RESOLUCION N°

POR MEDIO DE LA CUAL SE NIEGA UN PERMISO DE VERTIMIENTOS Y SE TOMAN OTRAS DETERMINACIONES

EL SUBDIRECTOR DE RECURSOS NATURALES DE LA CORPORACIÓN AUTÓNOMA REGIONAL DE LAS CUENCAS DE LOS RÍOS NEGRO-NARE "CORNARE", en uso de sus atribuciones legales y delegatarias y

IMAGEN 4. CABEZOTE (información aportada por el usuario)

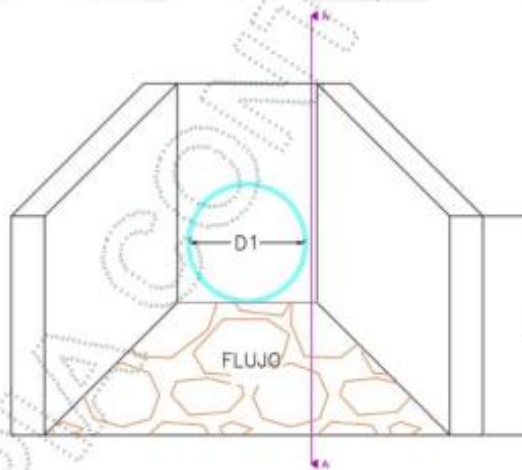
La obra que se proyecta para descargar el vertimiento de la PTAR en el Caño Sin Nombre, está compuesta por una tubería de 4" en PVC, la pendiente desde la salida de la PTAR hasta el punto de vertimientos sobre el Caño Sin Nombre es el 12%, con un cabezote de descarga en la parte final.
